4bdd5e03-3819-4cc9-9c4c-415db3928a96

Altura da escada

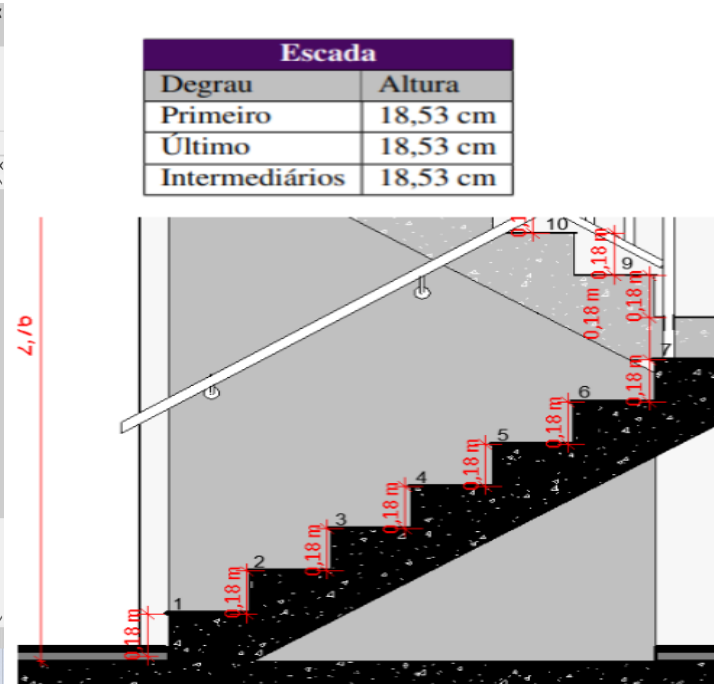
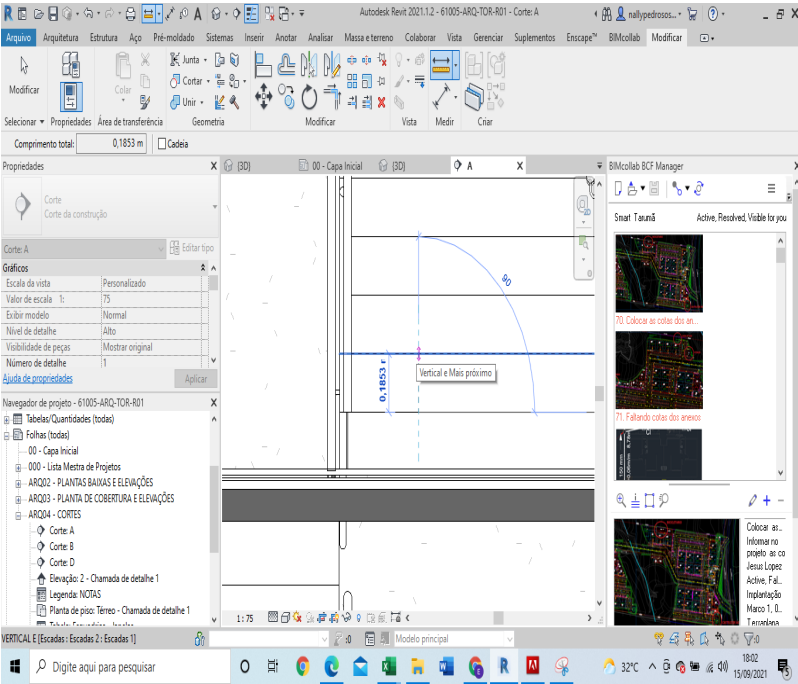
De acordo com o BEP deveríamos ter uma altura de 18,53 cm, por favor, verificar e ajustar

Ajustado na R01
sem comentários
